**DECRETO EXENTO Nº202/ 0000578 /2010**

Que, mediante Decreto Exento N°202/0481/2010, se llamó a Propuesta Pública denominada **"Habilitación 2 Multicanchas Salomón Sack" ID N°812-20-LE10.**

CONSULTAS REALIZADAS EN EL PORTAL MERCADO PÚBLICO
PROPUESTA PÚBLICA
"HABILITACIÓN 2 MULTICANCHAS SALOMÓN SACK"

# PLANTA DE AGUA POTABLE

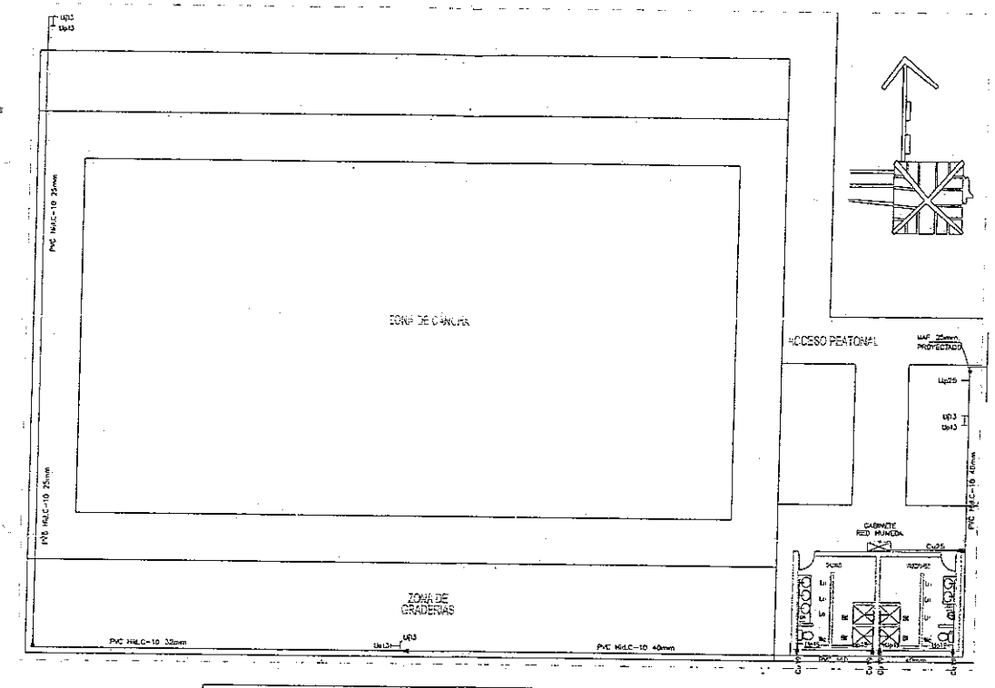
1. Especificación Técnica art.5 menciona que Normalización Instalaciones Agua Potable y Alcantarillado se debe ver Anexo 1. Favor subir al portal ya que no se encuentra.

11. General: a modo informativo seria conveniente saber si las instalaciones de alcantarillado y agua potable están conectadas a la matriz del recinto. Favor aclarar.

R: Se adjunta proyectos de instalaciones de agua y alcantarillado.
Las Especificaciones técnicas de las instalaciones sanitarias son las indicadas en los respectivos planos.
Alcantarillado: Se debe contemplar la ejecución del tramo entre C.I. Nº4 y C.I. Nº5, la ejecución de la C.I. nº5 y la Unión Domiciliaria correspondiente.
Además se debe contemplar la limpieza de todos los ductos de la planta de alcantarillado existente.
Se debe contemplar que será responsabilidad del contratista obtener el correspondiente Certificado de Dotación de Smapa.
Agua Potable: Se debe considerar **toda la instalación** de red de agua potable según proyecto y especificaciones en plano adjunto.
Se debe contemplar que será responsabilidad del contratista obtener el correspondiente Certificado de Dotación de Smapa.

R: Las instalaciones de agua deben ejecutarse completas, según proyecto de agua.
Las instalaciones de alcantarillado deben ejecutarse desde C.I. Nº4. Complementa Respuesta Nº 1.

## IMPLEMENTOS DEPORTIVOS
## HABILITACIÓN 2 MULTICANCHAS EN SALOMON SACK

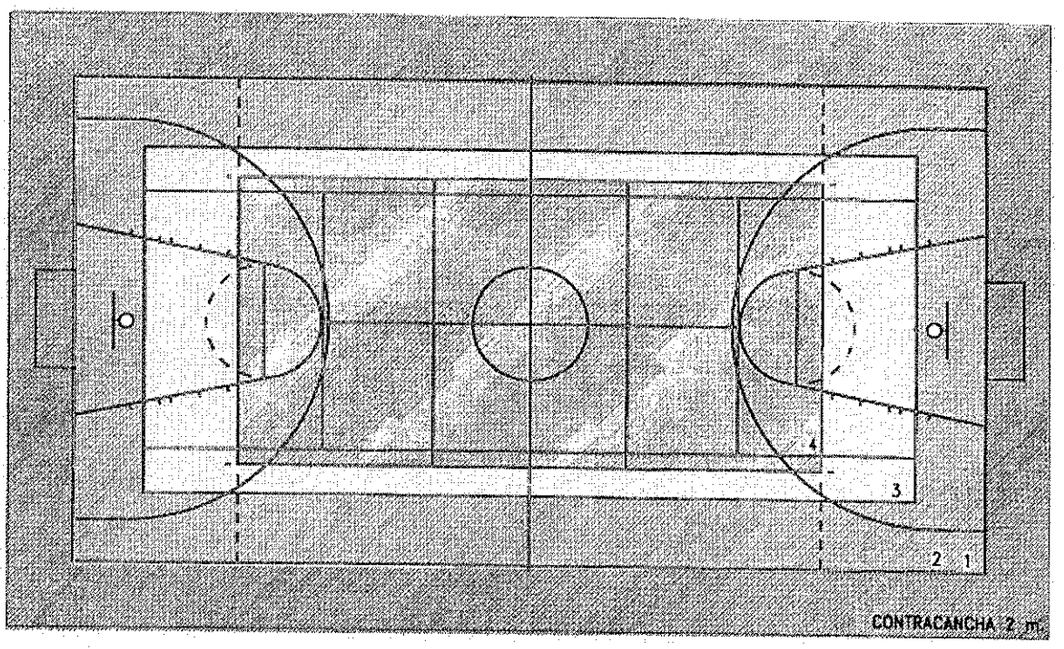
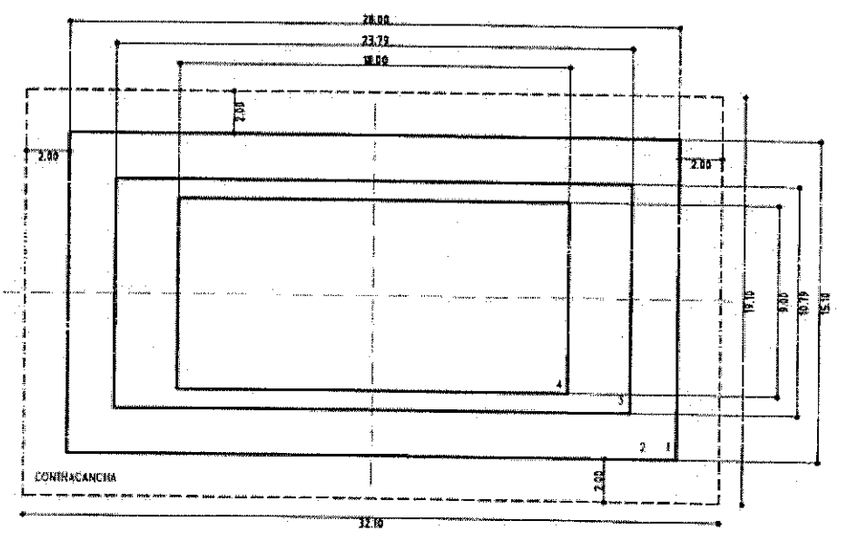
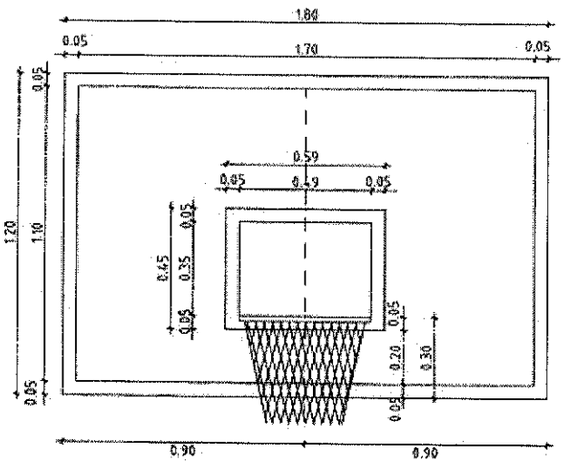
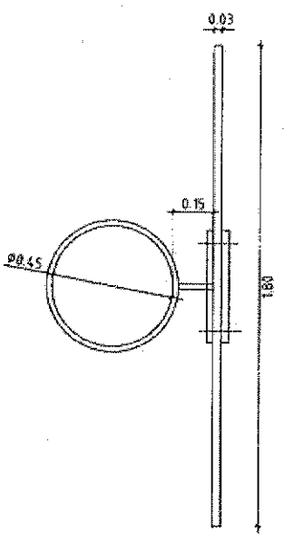
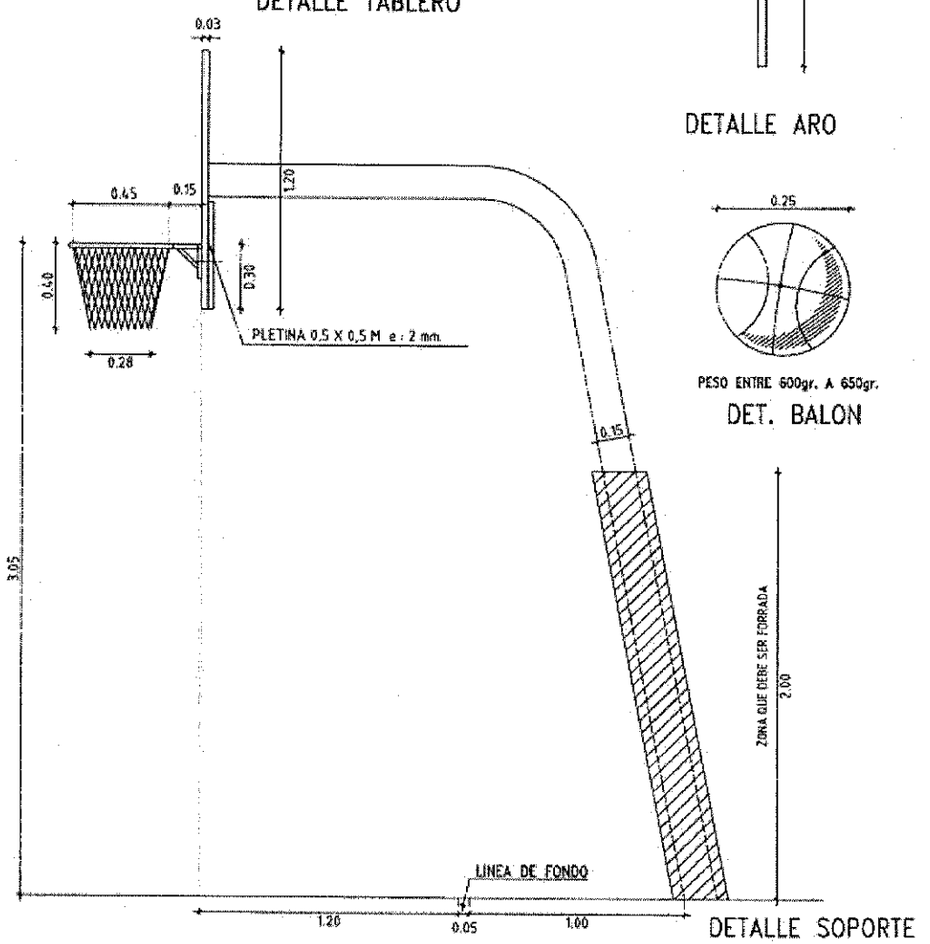
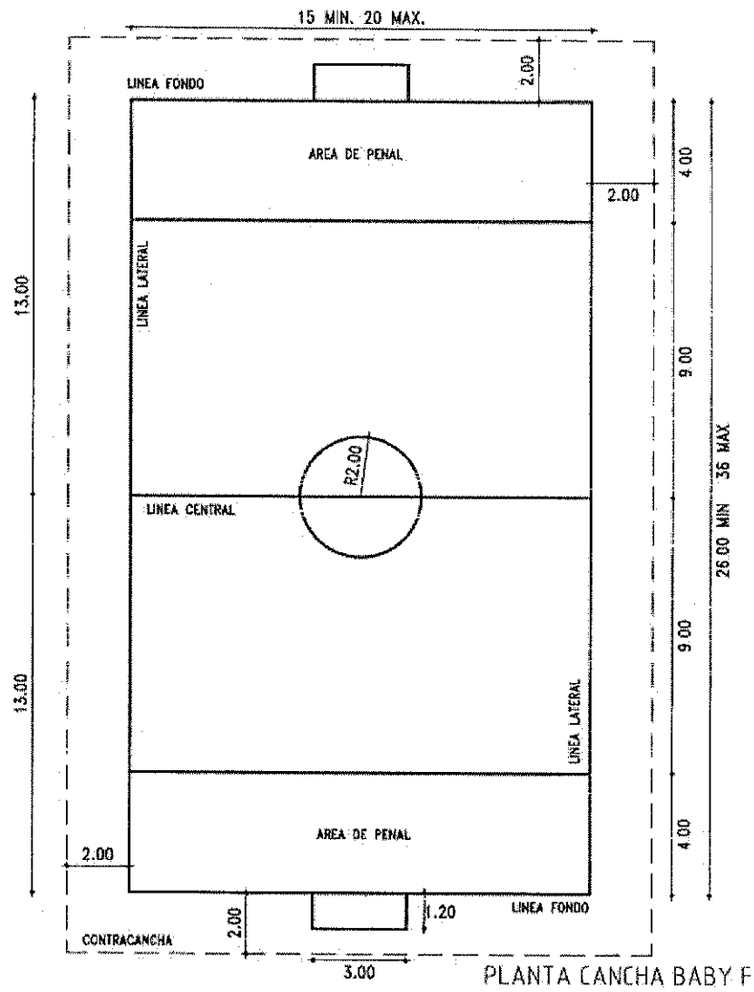
21. No se cuenta con anexo de implementos deportivos, se pueden adjuntar?

R: Se adjunta documento

ESQUEMA INSTALACIÓN ELÉCTRICA MULTICANCHAS SALOMON SACK

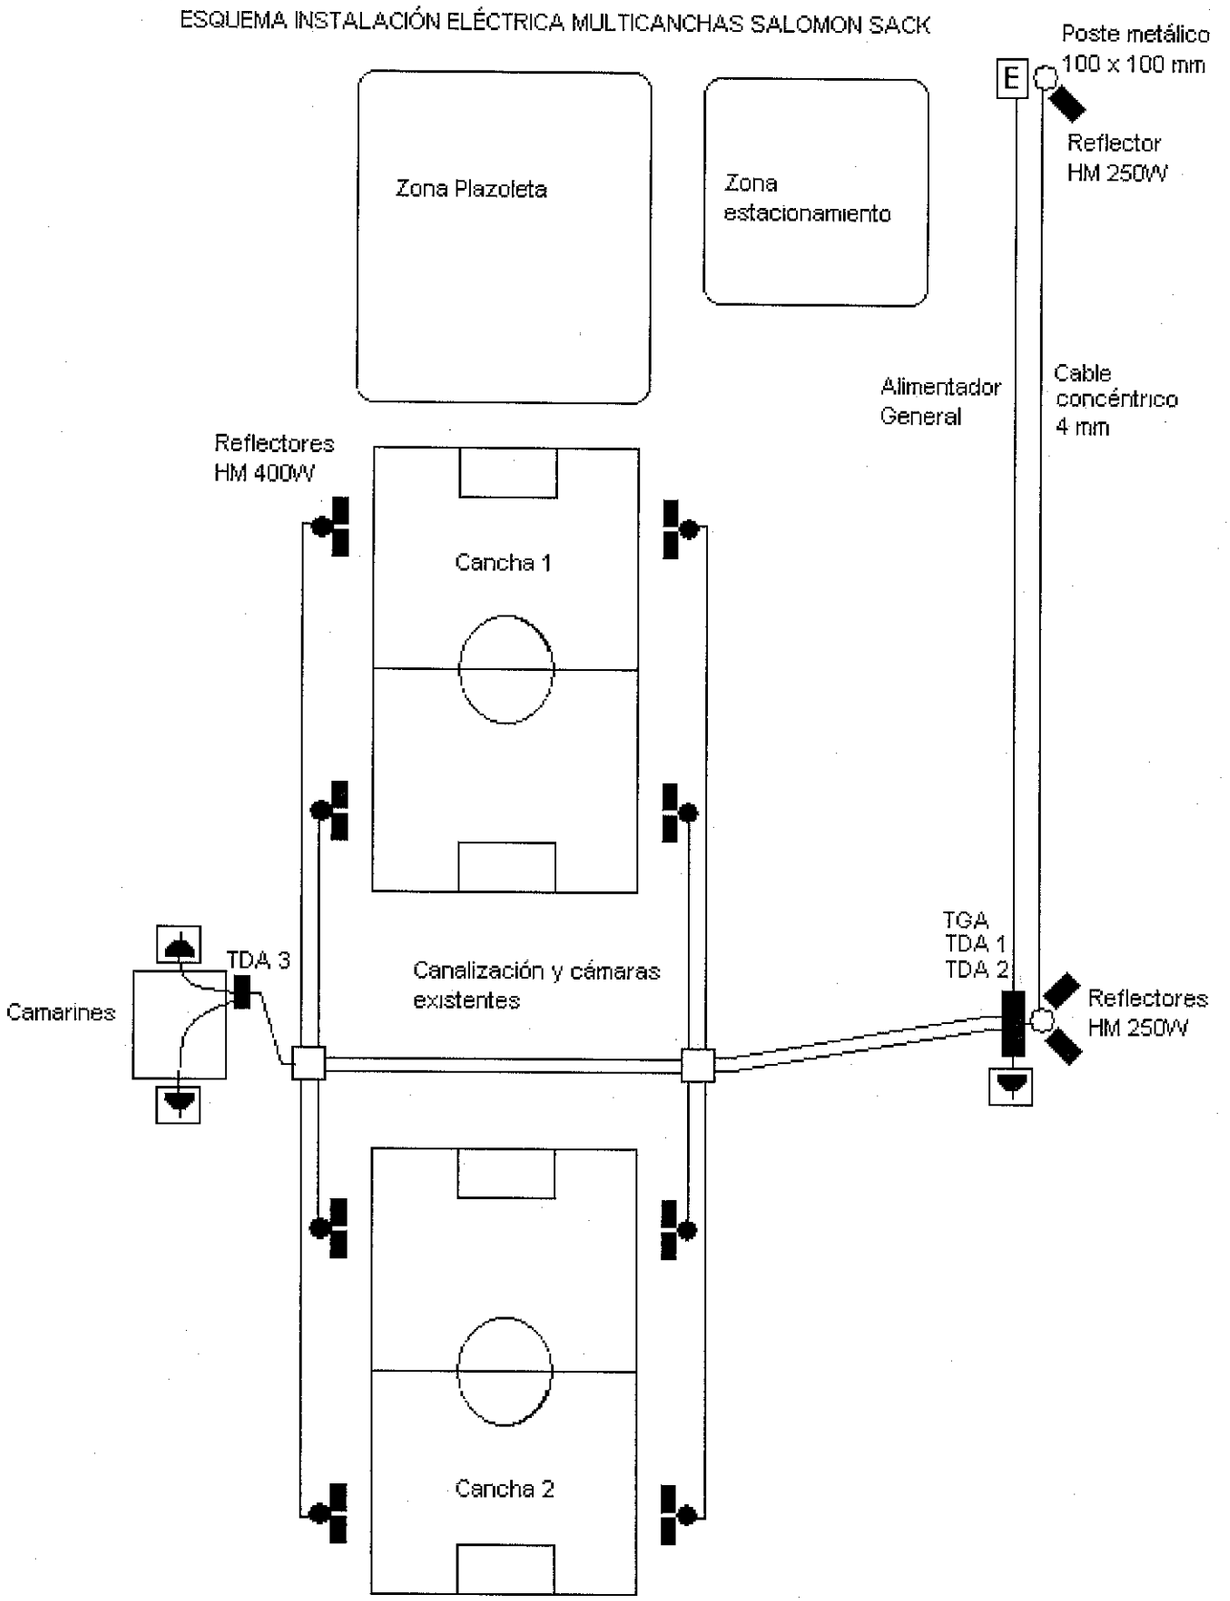
15. Están las cámaras y ductos subterráneos del tendido eléctrico, cuantas y el ducto hasta donde llega?

R: Se adjunta Especificaciones Técnicas Eléctricas
